חוות דעת הנדסית - שטחים משותפים

סוג הנכס: בניין מגורים, 7 קומות

רשימת ממצאים (70)

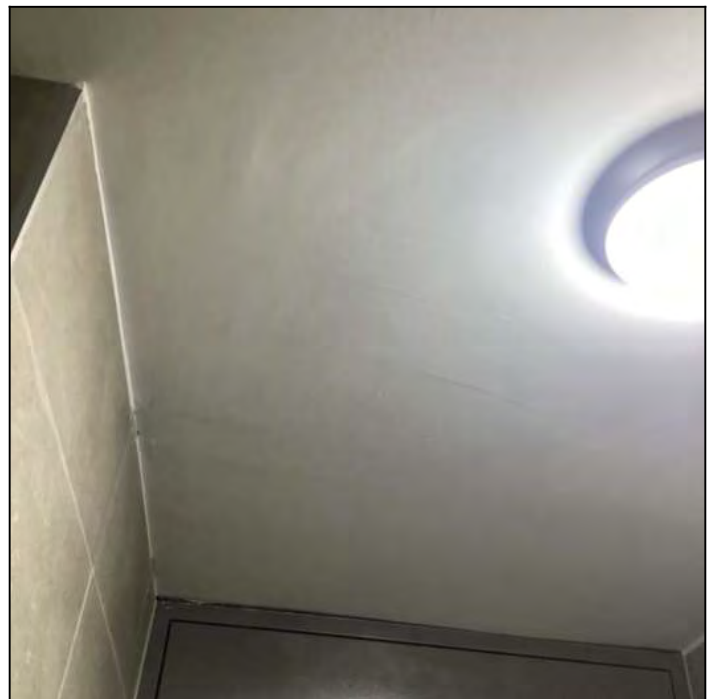
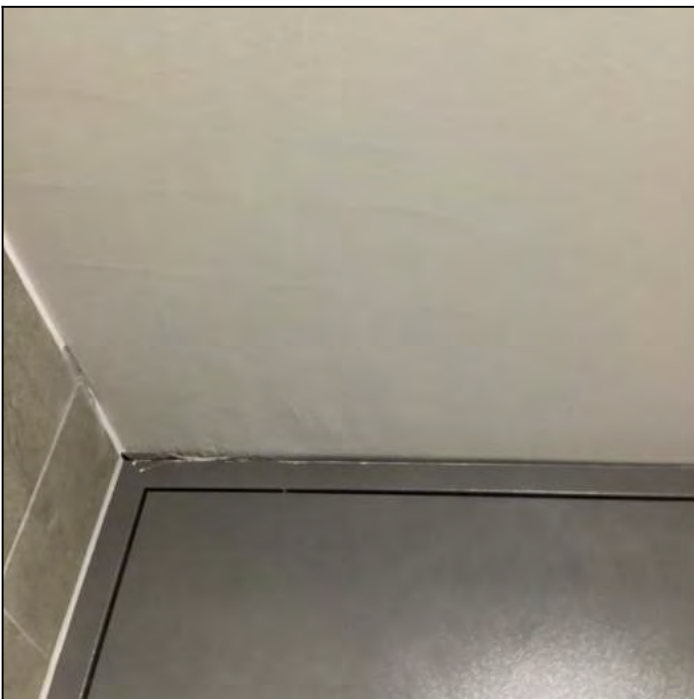
1.2 ממצא	מראה טיח/צבע לא אחיד.
מיקום	קומה 7
המלצה	נדרש לתקן בצורה מקצועית למראה אחיד של הקיר ללא גוונים שונים
מחיר	550 ש"ח (מחיר ליחידה: 550 ש"ח, כמות: 1 קומפ')

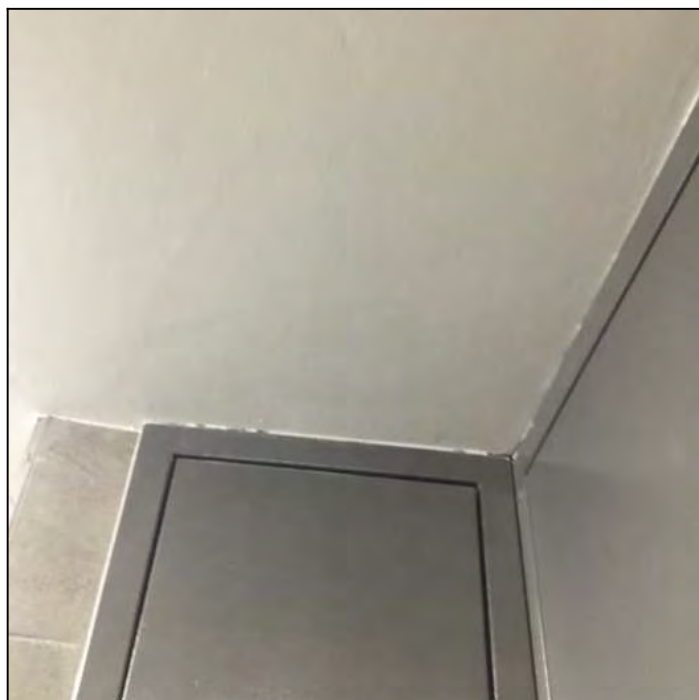
1.3 ממצא	מראה טיח/צבע לא אחיד.
מיקום	קומה 6
המלצה	נדרש לתקן בצורה מקצועית למראה אחיד של הקיר ללא גוונים שונים
מחיר	300 ש"ח (מחיר ליחידה: 300 ש"ח, כמות: 1 קומפ')

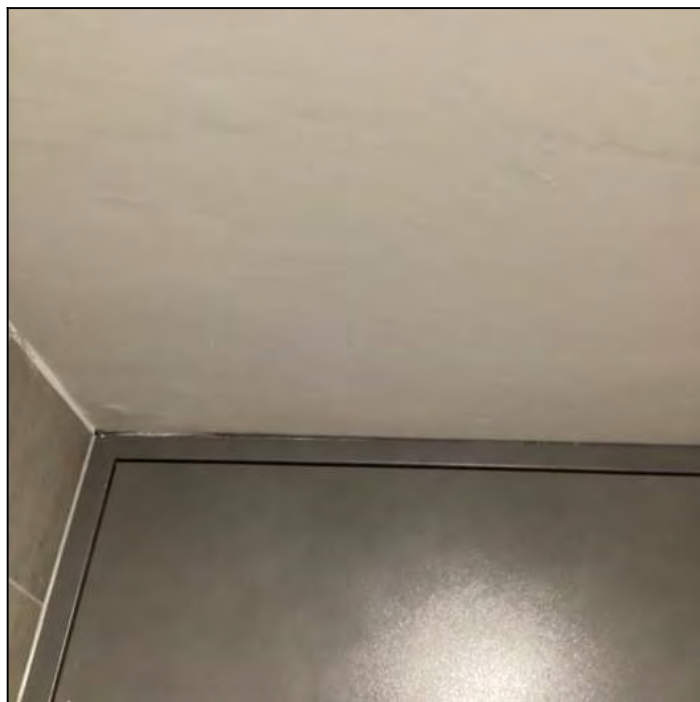
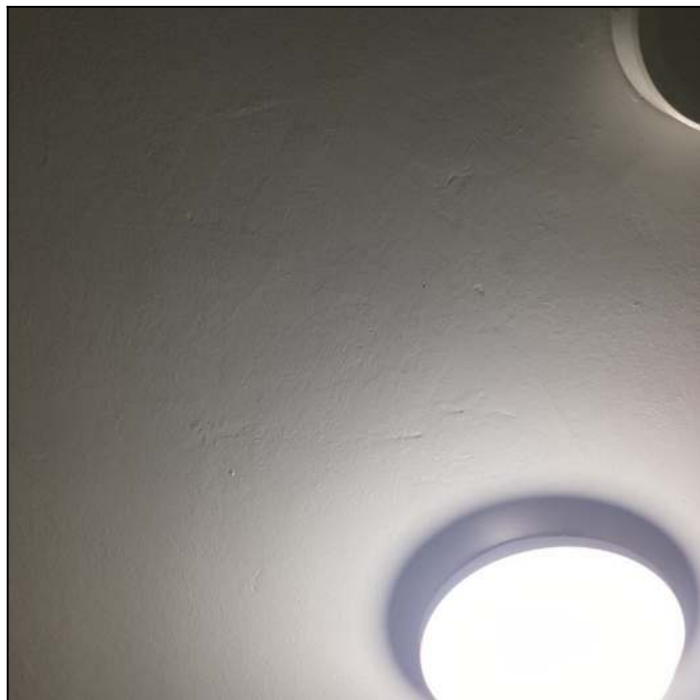
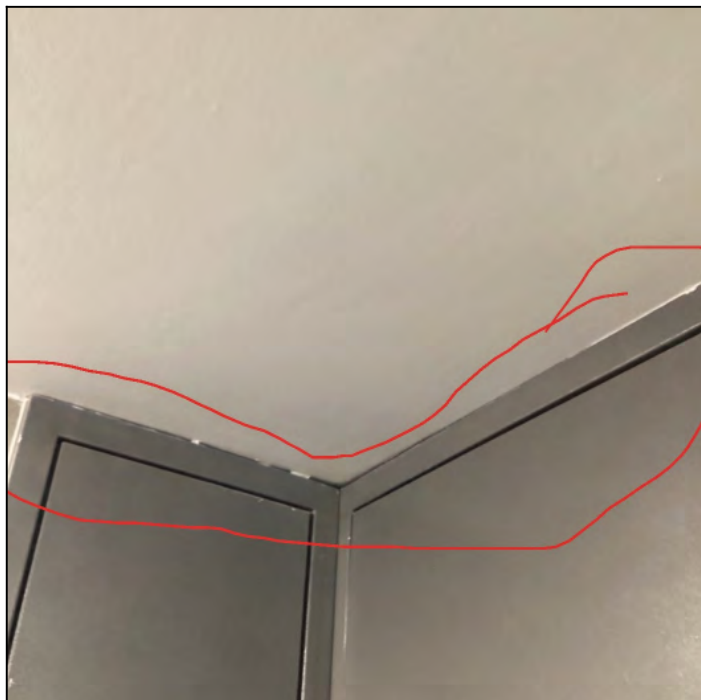
1.4 ממצא	מראה טיח/צבע לא אחיד.
מיקום	קומה 5
המלצה	נדרש לתקן בצורה מקצועית למראה אחיד של הקיר ללא גוונים שונים
מחיר	550 ש"ח (מחיר ליחידה: 550 ש"ח, כמות: 1 קומפ')

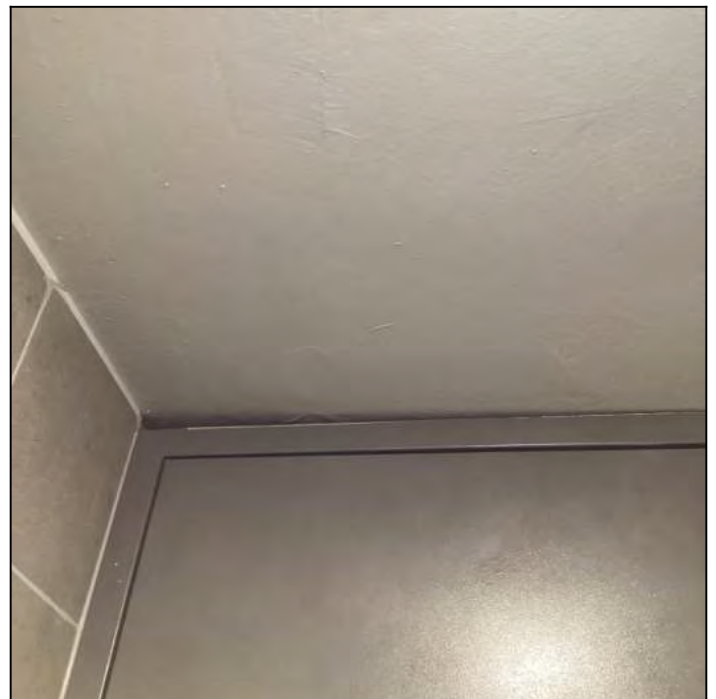
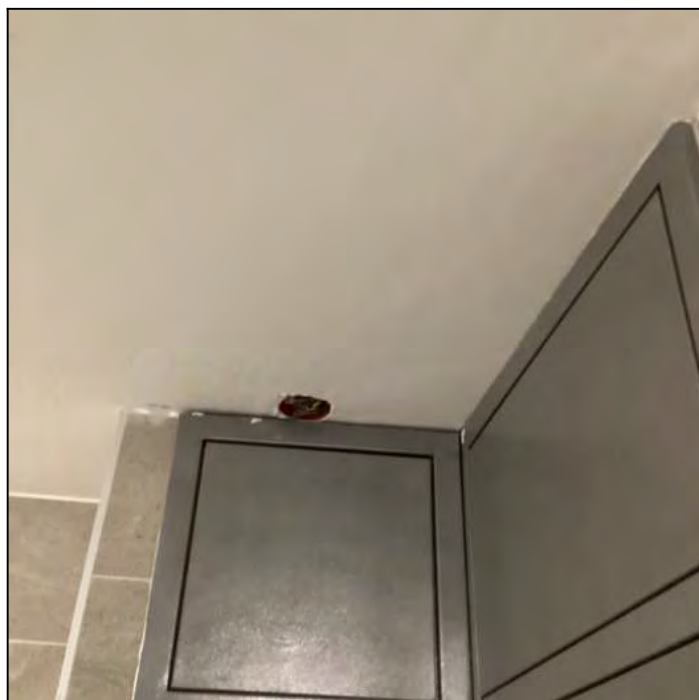
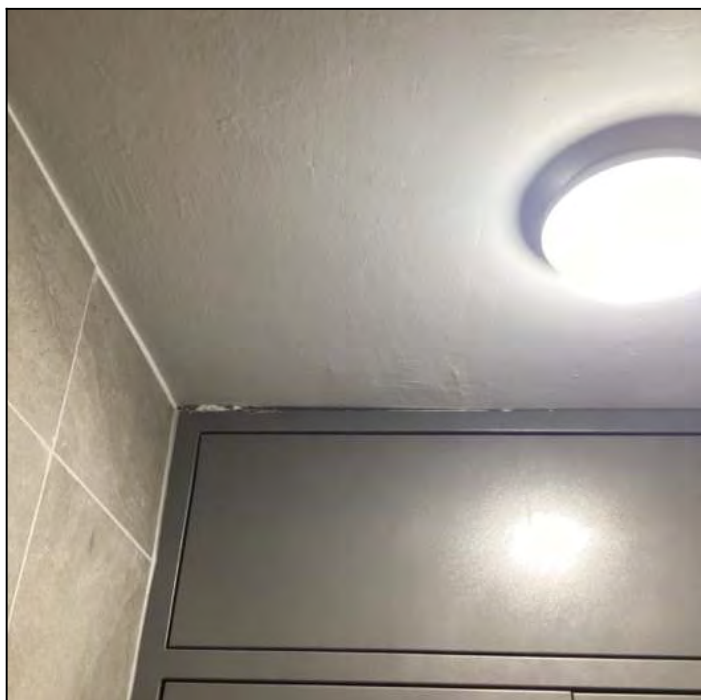
1.7 ממצא	מראה טיח/צבע לא אחיד.
מיקום	קומה 3
המלצה	נדרש לתקן בצורה מקצועית למראה אחיד של הקיר ללא גוונים שונים
מחיר	550 ש"ח (מחיר ליחידה: 550 ש"ח, כמות: 1 קומפ')

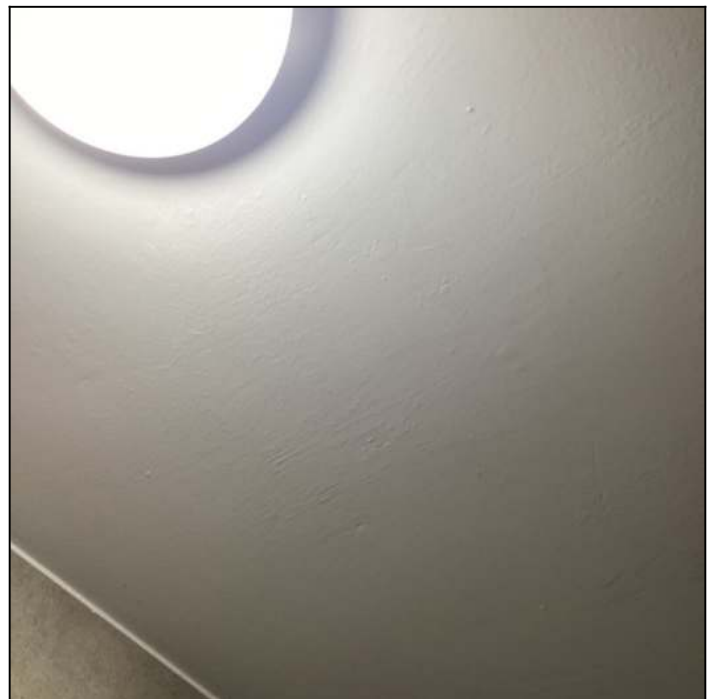
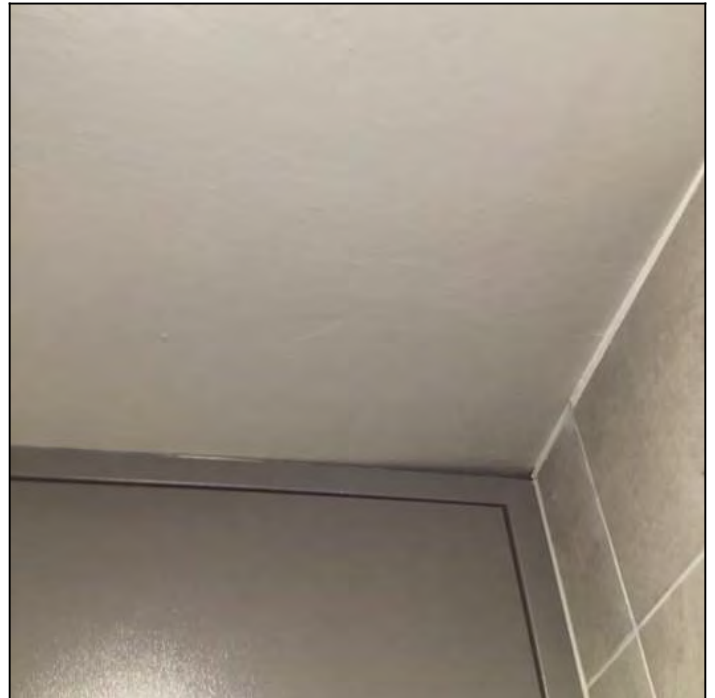
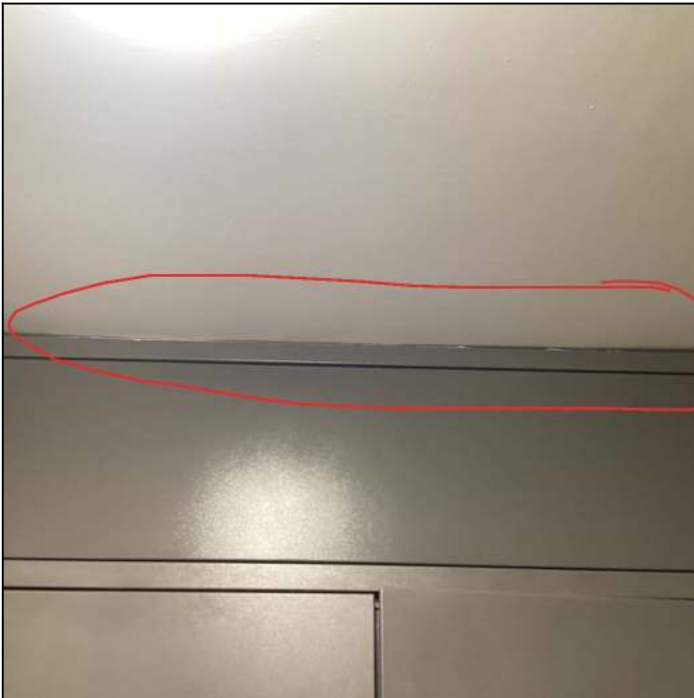
1.8 ממצא	מראה טיח/צבע לא אחיד.
מיקום	קומה 2
המלצה	נדרש לתקן בצורה מקצועית למראה אחיד של הקיר ללא גוונים שונים
מחיר	550 ש"ח (מחיר ליחידה: 550 ש"ח, כמות: 1 קומפ')

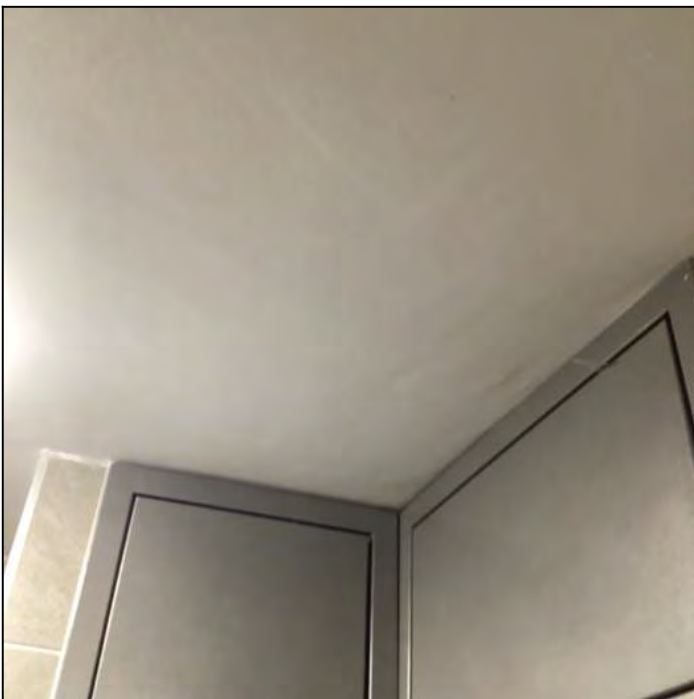
1.9 ממצא	מראה טיח/צבע לא אחיד.
מיקום	קומה 1
המלצה	נדרש לתקן בצורה מקצועית למראה אחיד של הקיר ללא גוונים שונים
מחיר	550 ש"ח (מחיר ליחידה: 550 ש"ח, כמות: 1 קומפ')

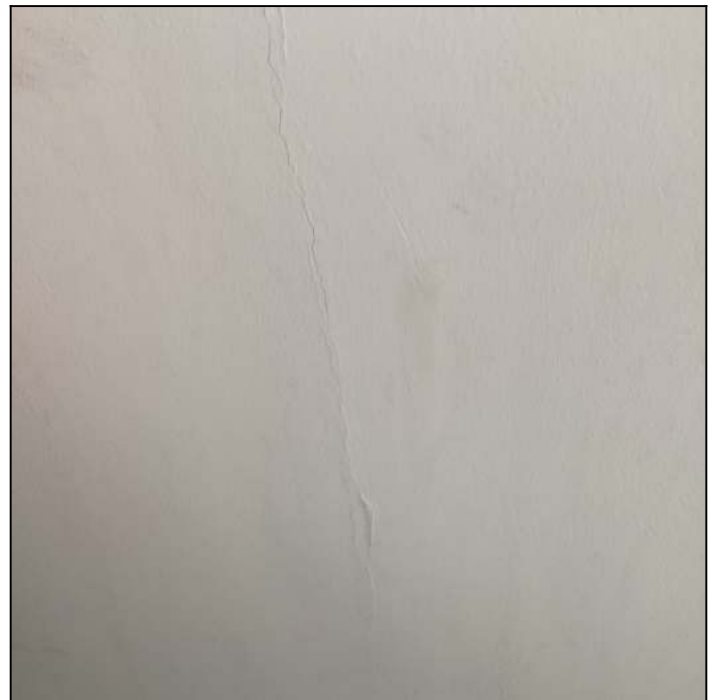
1.11 ממצא	סדקים בטיח
מיקום	מועדון דיירים
המלצה	יש לחרוץ מחדש את אזור הסדק ולתקן על פי דרישות התקן (מומלץ - לפתוח את הסדק עד רוחב 1-2 ס"מ, לנקות וליישם קלסימו, לאחר מכן לשייף למרוח חומר מקשר (פריימר) ולצבוע מחדש)
תקן	[תקן 1920 חלק 2 סעיף 3.1]
מחיר	2,500 ש"ח (מחיר ליחידה: 2,500 ש"ח, כמות: 1 קומפ')

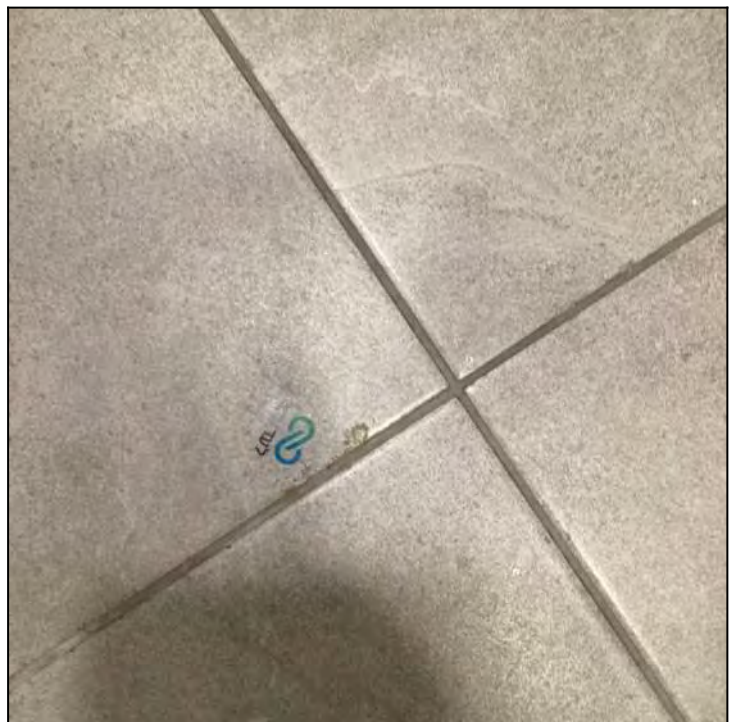
2.4 ממצא		פגיעות ופגמים באריחים.
מיקום	קומה 3	
המלצה	נדרש לפרק ולהחליף האריחים הפגומים באריחים מאותו ספק, סדרה וקוד גוון תואם	
תקן	[תקן 1555 חלק 3 סעיף 5.1.2]	
מחיר	350ש (מחיר ליחידה: 350ש, כמות: 1 קומפ')

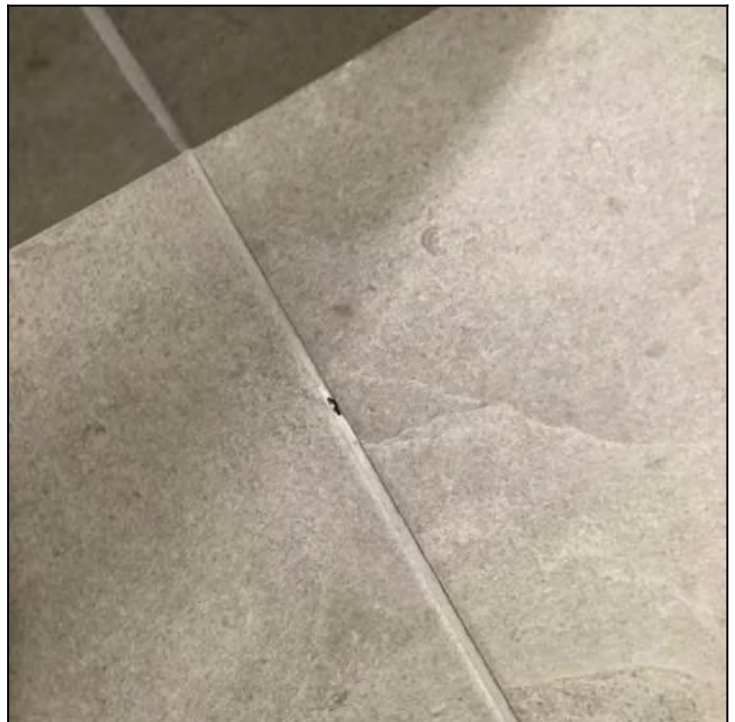
2.5 ממצא	לא בוצע מילוי רובה באופן תיקני
מיקום	קומה 2
המלצה	יש להשלים חומר מילוי במישקים על פי דרישות התקן
תקן	[תקן 1555 חלק 3 סעיף 3.1]
מחיר	100ש (מחיר ליחידה: 100ש, כמות: 1 קומפ')

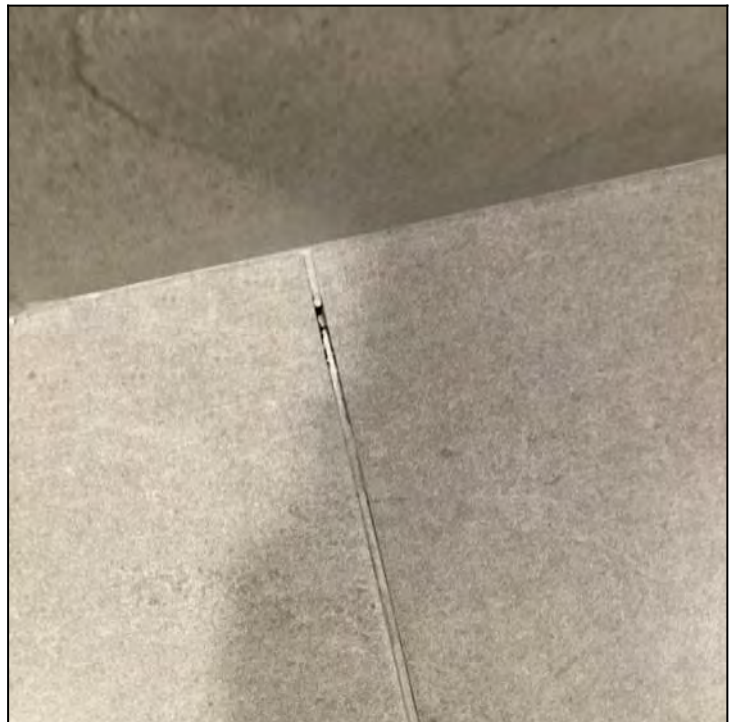
2.6 ממצא	לא בוצע מילוי רובה באופן תיקני
מיקום	קומה 1
המלצה	יש להשלים חומר מילוי במישקים על פי דרישות התקן
תקן	[תקן 1555 חלק 3 סעיף 3.1]
מחיר	100ש (מחיר ליחידה: 100ש, כמות: 1 קומפ')

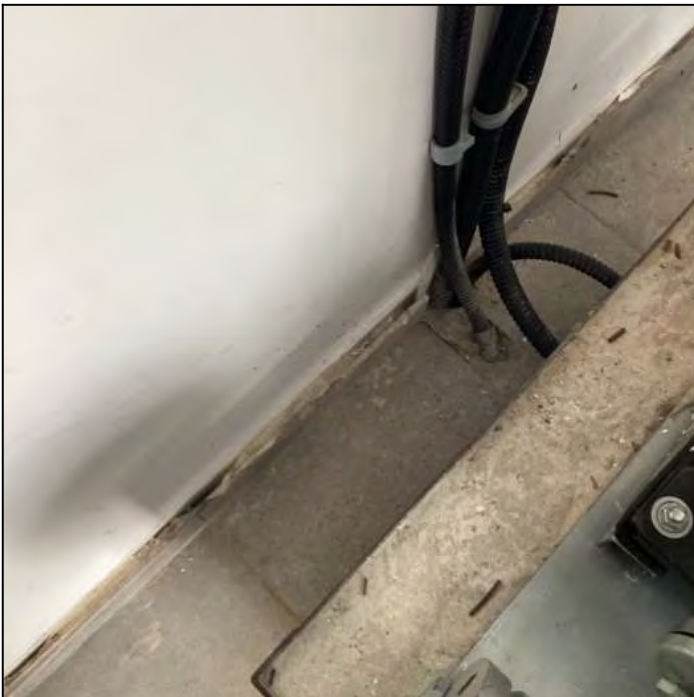
פנלים רחוקים מהקיר ללא איטום	2.7 ממצא
חדר משאבות	מיקום
יש להשלים חומר בין הפנלים לקיר	המלצה
750ש (מחיר ליחידה: 750ש, כמות: 1 קומפ')	מחיר

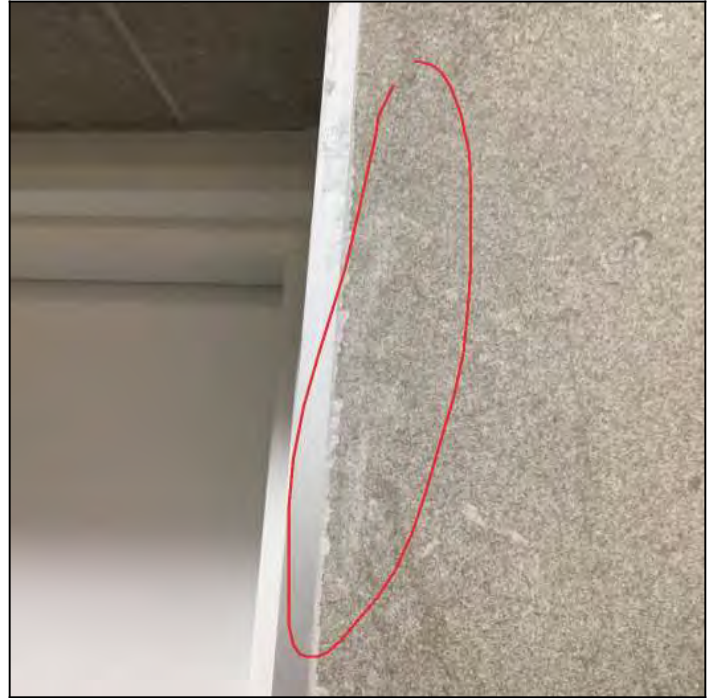
פגמים חיפוי הקרמיקה	3.4 ממצא
קומה 4	מיקום
יש להחליף אריחים פגומים	המלצה
700 ש" (מחיר ליחידה: 700 ש", כמות: 1 קומפ')	מחיר

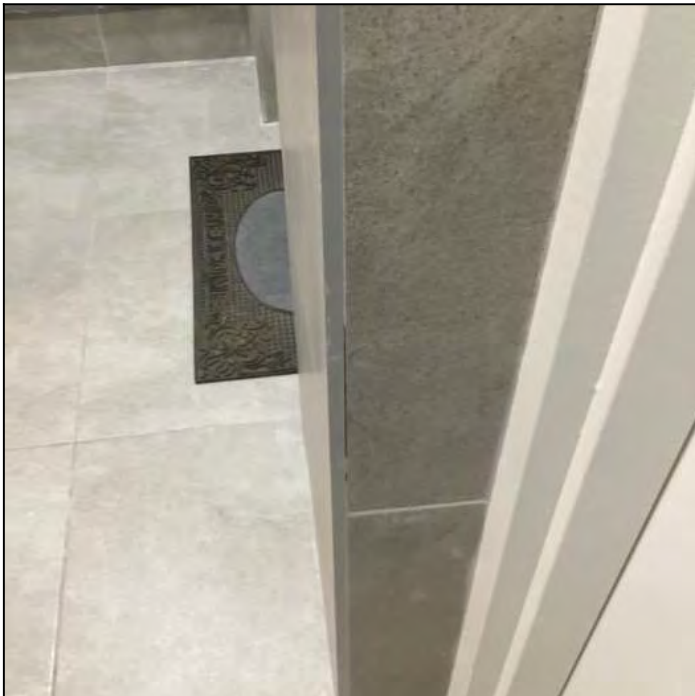
3.5 ממצא	חסר מילוי בין אריחים (רובה)
מיקום	קומה 4
המלצה	יש להשלים
תקן	[תקן 1555 חלק 3 סעיף 3.1 וסעיף 2.2.11] "המישקים בין אריחי השיפולים יהוו המשך למישקים בין אריחי הרצפה, אלא אם תוכנן אחרת. מילוי המישקים יהיה אחיד וללא חללים, והוא יתאים לגוון המוזמן. חומרי המילוי למישקים רגילים עבור אותו חלל בבניין יוזמנו מאצווה אחת, כדי להבטיח את אחידות הגוון."
מחיר	250 ש"ח (מחיר ליחידה: 250 ש"ח, כמות: 1 קומפ')

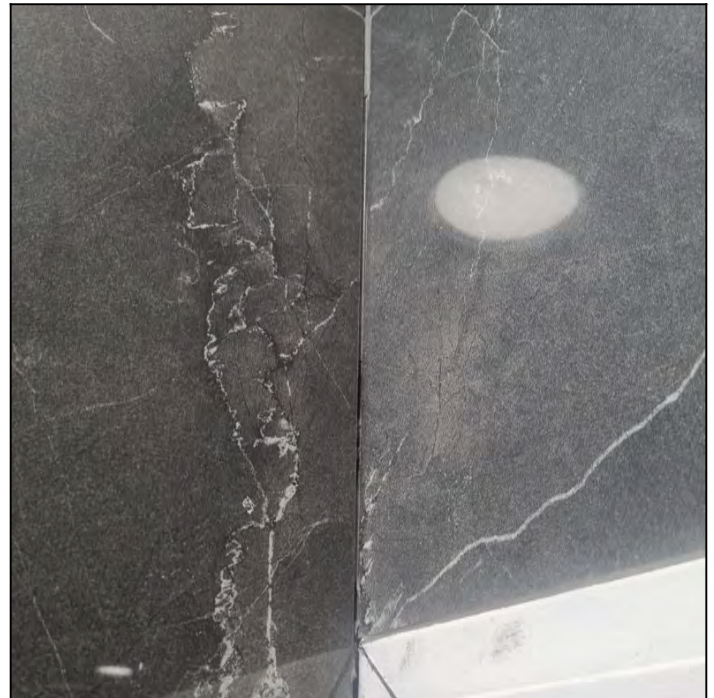
3.8 ממצא		חסר מילוי בין אריחים (רובה)
מיקום	לובי ראשי	
המלצה	יש להשלים	
תקן	[תקן 1555 חלק 3 סעיף 3.1 וסעיף 2.2.11] "המישקים בין אריחי השיפולים יהוו המשך למישקים בין אריחי הרצפה, אלא אם תוכנן אחרת. מילוי המישקים יהיה אחיד וללא חללים, והוא יתאים לגוון המוזמן. חומרי המילוי למישקים רגילים עבור אותו חלל בבניין יוזמנו מאצווה אחת, כדי להבטיח את אחידות הגוון."	
מחיר	250 ₪ (מחיר ליחידה: 250 ₪, כמות: 1 קומפ')
